# Service Bulletin

## Lave-linge

**MODELE** : Châssis : Lave-linge Front Eureka et lave-linge Top Alliance

**SUJET** : Changement du détrompeur du connecteur entre platine et moteur

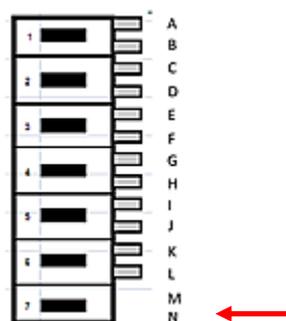
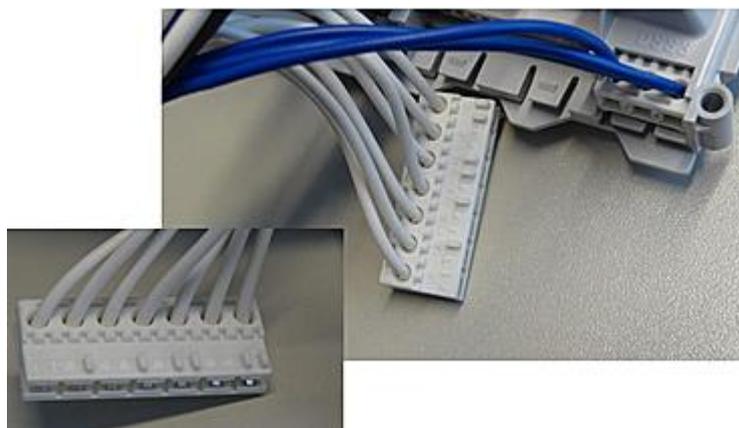
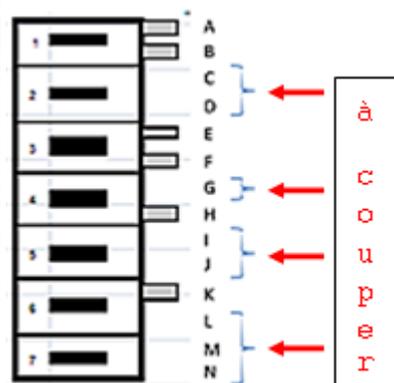
En cas de changement de la platine de contrôle Wave et/ou du faiceau platine / moteur, il faudra couper les détrompeurs sur le connecteur coté platine, comme indiqué ci-dessous :

Ancien codage du connecteur :

Detrompeurs M & N coupés

Nouveau codage du connecteur :

Detrompeurs : CDGIJLM & N coupés

## Cette Information ne concerne que les versions borniers 6 fils

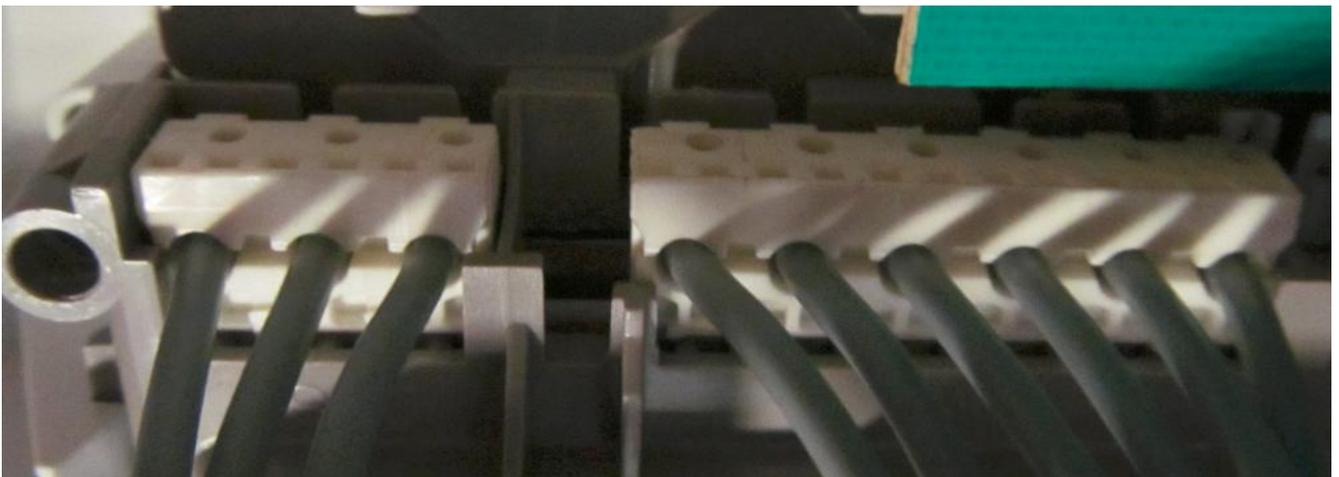
si votre bornier a 7 fils,  
ne tenez pas compte de  
cette information

Bonne Position

Mauvaise position attention vous risquez de flasher la platine dans cette position si vous coupez tous les détrompeurs.
